Die im Rahmen der frühzeitigen Behördenbeteiligung nach § 4 Abs.1 BauGB (vom 12.02.2019 bis 26.03.2019) und frühzeitigen Öffentlichkeitsbeteiligung nach § 3 Abs.1 BauGB (vom 20.02.2019 bis 13.03.2019) eingegangenen Stellungnahmen sind im nachfolgenden Abwägungsbericht vollständig enthalten. Soweit sie berücksichtigt werden, sind sie – wie im Bericht dargelegt – in den Bebauungsplanentwurf eingeflossen.

| Eingegangene Stellungnahmen | Stellungnahme der Verwaltung / des Planers |
|---|--|
| <p>1. Regierungspräsidium Stuttgart Referat 16.3 Kampfmittelbeseitigungsdienst Baden-Württemberg Pfaffenwaldring 1 70569 Stuttgart vom 13.02.2019</p> | |

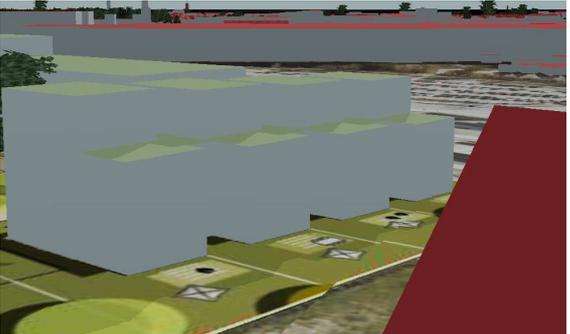
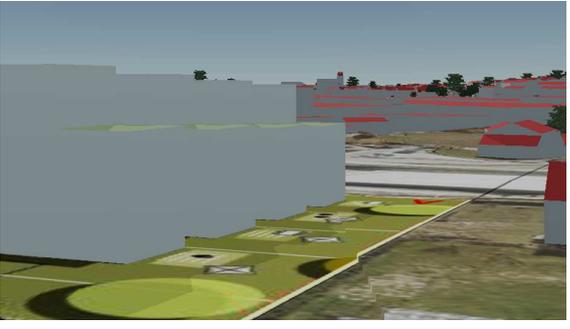
| Eingegangene Stellungnahmen | Stellungnahme der Verwaltung / des Planers |
|---|--|
| <p>Grundsätzlich begrüßen wir es sehr, neue Nachbarn zu bekommen. Es ist allgemein bekannt, dass momentan ein großer Wohnungsmangel in Friedrichshafen besteht. Dennoch legen wir aus den folgenden Gründen Widerspruch gegen den Bebauungsplan „219 Jettenhauser Esch“ ein.</p> | |

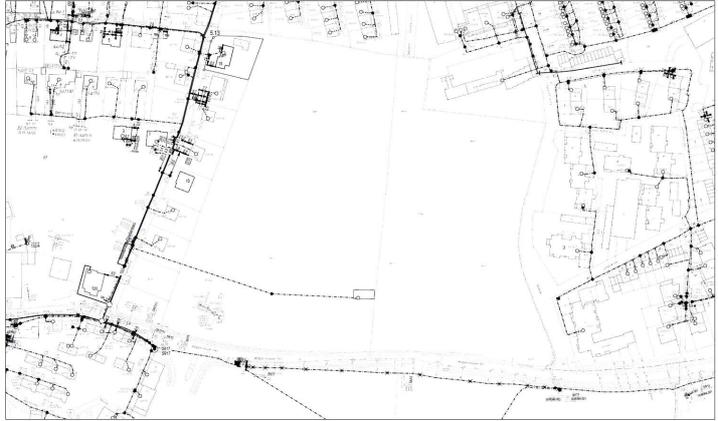
| Eingegangene Stellungnahmen | Stellungnahme der Verwaltung / des Planers |
|---|---|
| <p>Ich lege hiermit Widerspruch gegen die geplante Bebauung laut der Aufstellung zum Bebauungsplan 219, Jettenhauser Esch ein:</p> <p>Vor weniger als 5 Jahren habe ich auf dem Flurstück ■■■ in der Werthmannstrasse ■ die Genehmigung für ein Mehrfamilienhaus beantragt. Dieses Grundstück grenzt direkt an den Nordwestlichen Teil der geplanten Bebauung, Bereich A.</p> <p>Im Bebauungsplan für die Werthmannstraße ist eine maximale Firsthöhe von 5,00 m sowie eine Satteldachbebauung vorgeschrieben. Ein Flachdach ist nicht zulässig.</p> <p>Für mein Bauvorhaben konnte ich hiervon nicht abweichen, obwohl ich gerne mehr Wohnraum zur Vermietung geschaffen hätte.</p> <p>Der vorliegende Entwurf sieht (direkt angrenzend) eine Bebauung mit 3 Vollgeschossen und Flachdach vor, was einer Wandhöhe (direkt zu unseren Grundstücken hin gerichtet) von mindestens 9 m Höhe entspricht, mit einem Abstand von den Grundstücksgrenzen von lediglich 8 m!. Hier wird, direkt angrenzend, mit völlig verschiedenen Voraussetzungen bewertet.</p> <p>Die geplante Art der Bebauung ist meines Erachtens nicht zumutbar, und bedeutet für alle angrenzenden Bewohner der Werthmannstraße eine erhebliche Einschränkung der Wohnqualität, und für die Eigentümer ein erheblicher Wertverlust ihrer Immobilien.</p> <p>Im Übrigen war diese Bebauung mit 3 Vollgeschossen im ursprünglichen Plan, der im Februar letzten Jahres vorgestellt wurde noch nicht so vorgesehen.</p> <p>Warum wurde hier nochmals nach oben korrigiert?</p> | <p>Der Bebauungsplan in der Werthmannstraße ist aus dem Jahre 1939. An dieses Ortsgesetz mit den nach wie vor geltenden Vorgaben mit einer 1 ½ geschossigen Bebauung und einem steilen Satteldach sind die Bauherren sowie die Genehmigungsbehörde gebunden.</p> <p>Dass eine Konzeption für eine Neubebauung im Jahre 2020 nicht die gleiche städtebauliche Prägung haben kann wie der Siedlungsbau aus den 1930er Jahren ist nachvollziehbar, da insbesondere die Prämisse des sparsamen Umgangs mit Grund und Boden schon dazu führt, dass ein verdichteter Städtebau durch das Baugesetzbuch nicht nur erwünscht, sondern gefordert ist.</p> <p>Die Geschossigkeit wurde nun von 3 Vollgeschosse auf 2 Vollgeschosse mit Staffelgeschoss angepasst wobei der Rücksprung in der Fassade Richtung Westen erfolgt.</p> <p>Die geplanten Doppelhäuser halten einen Abstand von ca. 9 m zu den Grundstücksgrenzen in der Werthmannstraße und 23 m – 26 m zwischen Neubebauung und Bestandsbebauung ein.</p> <p>Die Verdichtung ist in diesem Übergangsbereich moderat, hält einerseits Abstand und bedingt dennoch keine zu großen Grundstücksflächen im Bereich der Neubebauung (ca. 250 m² Baugrundstücke). Eine Wertminderung ist nicht zu erwarten, sondern eher eine Wertsteigerung aufgrund der städtebaulichen Entwicklung und der Aufwertung der Infrastruktur in diesem Bereich.</p> <p>Der Siegerentwurf sowie der Vorentwurf zur Aufstel-</p> |

| Eingegangene Stellungnahmen | Stellungnahme der Verwaltung / des Planers |
|--|--|
| <p>Die ursprünglich geplante Variante mit einem zurückspringenden 3. Geschoss war schon stark flächenoptimiert. Es entsteht nicht der Anschein, als wolle man hier bezahlbaren Wohnraum für junge Familien schaffen, sondern viel mehr die größtmöglichen Flächen vermarkten.</p> <p>Auf meinem 1139 qm großen Grundstück war es mir zu o.g. Zeitpunkt nicht genehmigt worden, dieses Grundstück mit mehr als 228 qm Grundfläche zu bebauen. Das entspricht einer GRZ von 0,2. Schon zu diesem Zeitpunkt war die notwendige Nachverdichtung der städtischen Grundstücksflächen ein präsent Thema. Im vorliegenden Bebauungsplan sehen nun die direkt angrenzenden Doppelhäuser im Bereich A eine GRZ von 0,31 vor. Es handelt sich hier wohl um die beschriebenen „freistehenden Häuschen auf eigener Scholle“? Für die Geschossfläche war bei unserem Bauvorhaben 410 qm möglich (GFZ 0,36), im vorliegenden Entwurf ist es eine GFZ von 0,93! Eine städtebauliche Angleichung an die angrenzenden Grundstücke kann ich hier nicht erkennen. In der Beschreibung soll hier ein „vernähen mit der Nachbarschaft“ erreicht werden. Laut meinem Verständnis wurde hier überhaupt nicht darauf eingegangen, auch städtebaulich kann ich diesen starken Bruch nicht nachvollziehen.</p> <p>Fast die gesamte Werthmannstraße im betroffenen Bereich wird seit Jahrzehnten von den ursprünglichen Erbauern der Häuser, oder deren Nachkommen bewohnt. Wir haben großes Verständnis, daß eine Bebauung der genannten Fläche sinnvoll und richtig ist, um den heutigen Erwartungen der Bürger und der Verantwortung der Verwaltung gerecht zu werden. Ich begrüße dieses Vorhaben grundsätzlich sehr.</p> <p>Nicht nur als Besitzer einer der betroffenen Immobilien, sondern auch im Namen der Bewohner erbitte ich jedoch die Stadtverwaltung aus den angeführten Gründen dringend, die Verhältnismäßigkeit der an die Werthmannstraße angrenzenden Bebauung, insbesondere der Abstands- und Höhenmaße überplanen zu lassen.</p> <p>Für Rücksprachen oder für einen Ortstermin stehe ich sehr gerne zur Verfügung.</p> | <p>lung des Bebauungsplans von K9 Architekten hatte immer eine 3-geschossige Bebauung im Westen vorgesehen. Der zweitplatzierte Entwurf vom Büro Ackermann und Raff hatte in diesem Bereich 2 Vollgeschosse und ein Staffelgeschoss vorgesehen, was nun in der Planweiterbearbeitung für den städtebaulichen Entwurf von K9 Architekten übernommen wurde.</p> <p>Wie oben bereits beschrieben ist der Bebauungsplan in der Werthmannstraße aus dem Jahre 1939 und gibt durch seine überbaubare Grundstücksfläche die Dichte vor. Eine Bebauungsplanänderung steht derzeit für diesen Bereich nicht an, weshalb die Vorgaben dieses Ortsgesetzes einzuhalten sind. Bei einer Neubebauung im Jahre 2020 sind die Vorgaben aus dem Baugesetzbuch und damit eine Verdichtung unumgänglich. Im westlichen Bereich der Neubebauung wird eine Grundflächenzahl GRZ von 0,4 vorgegeben und aufgrund der Reduzierung auf 2 Vollgeschosse eine Geschoßflächenzahl GFZ von 0,8. Die städtebauliche Angleichung muss im Zusammenhang mit der Gesamtentwicklung im Quartier gesehen werden. Vom Zentrum des Plangebietes mit 4-geschossigen Geschoßwohnungsbauten reduziert sich die Dichte Richtung Westen hin zu einer Doppelhausbebauung mit den oben angegebenen Abständen und somit auch geringeren Dichten. Dass diese Dichte auf den 250 m² großen Grundstücken höher ist als auf den in der Werthmannstraße üblichen Baugrundstücken von 800 m² ist unbestritten, aber auch notwendig, um die aus dem Baugesetzbuch vorgegebene Prämisse eines sparsamen Umgangs mit Grund und Boden zu erfüllen.</p> <p>Insgesamt erreicht der städtebauliche Entwurf einen homogenen Übergang von der verdichteten Bauweise im Zentrum des Plangebietes mit Geschosswohnungsbau zu der deutlich lockereren zweigeschossigen Bebauung im Westen mit Doppel- und Kettenhäusern und vermittelt so einen homogenen Übergang zur bestehenden Bebauung entlang der Werthmannstraße.</p> |
